Stadt Blaustein
Alb-Donau-Kreis
Beratungsvorlage

Beratungsgremium:	**Ehrenstein-Klingenstein-Ausschuss**
Sitzung am	14.07.2015
Vorlagen Nr.	7/2015 ☒ öffentlich ☐ nicht-öffentlich
Amt:	**Bauamt**

Erstellung eines Wohngebäudes, Ulmer Straße 60/1 mit Gebäude Ulmer Straße 62

LAGEPLAN

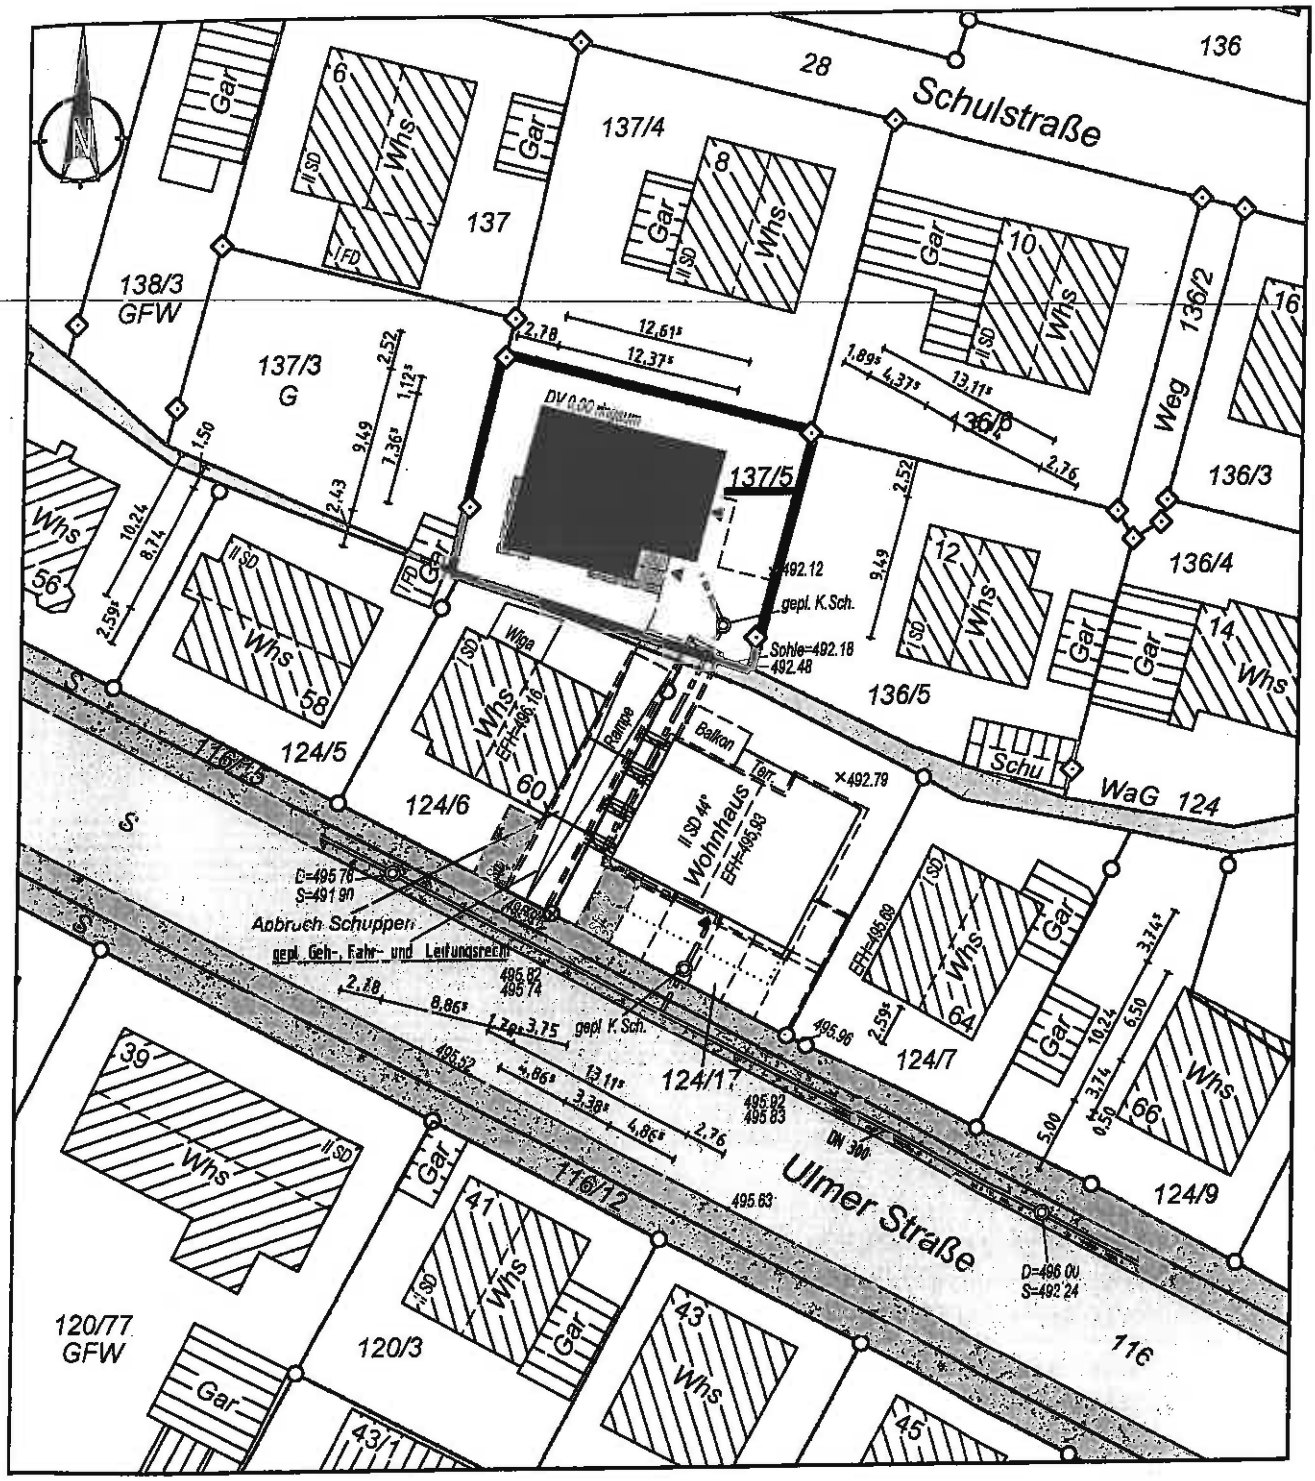
Das geplante Vorhaben ist nach § 34 Baugesetzbuch (BauGB) zu beurteilen.
Es fügt sich als 2-geschossiges Gebäude mit Staffelgeschoss in Flachdachbauweise einerseits höhenmäßig in die Umgebungsbebauung ein.
Andererseits werden trotz der insgesamt relativ beengten Situation die nach der Landesbauordnung (LBO) erforderlichen Grenzabstände eingehalten.
Nach ständiger Rechtsprechung des Verwaltungsgerichtshof Baden-Württemberg (VGH) ist durch die Einhaltung der Grenzabstände regelmäßig den Bedürfnissen des Nachbarn/der Nachbarn Rechnung getragen, d.h. nachbarschützende Vorschriften sind i.d.R. nicht verletzt.
Sofern die Nachbarn vortragen, dass hier ein (letztes) Stück Natur zugebaut wird, ist zu bemerken, dass das Baugrundstück im Innenbereich liegt. Sowohl die Gesetzeslage als auch die Intension der Landesregierung basiert auf dem Grundsatz „Innenentwicklung statt Außenentwicklung". Es ist geradezu ein Paradebeispiel dafür, dass durch das Schließen einer Baulücke neue Flächen nicht in Anspruch genommen werden müssen.

Die Versagung des Einvernehmens durch die Gemeinde Blaustein ist aus rechtlicher Sicht nicht nachvollziehbar und begegnet rechtlichen Bedenken, zumal das Einvernehmen wenig substanziiert aus „Gründen der Gestaltung (Flachdach) und Größe des dahinterliegenden Gartengrundstücks" versagt wurde. Die eingereichten Planunterlagen tragen diese Auffassung nicht.

Auch hier ist das Vorhaben nach § 34 BauGB zu beurteilen.
Die Bauherrschaft plant direkt an der B 28 die Erstellung eines Mehrfamilienhauses. Aus den Akten ergibt sich, dass nach Gesprächen zwischen der Bauherrschaft, dem Architekten und der Bauverwaltung die ursprünglichen Pläne überarbeitet wurden und die Anzahl der Wohnungen auf 3 reduziert wurde. Die Auffassung der Bauverwaltung, nachdem sich dieses Vorhaben in die nähere Umgebung einfügt, begegnet keinen
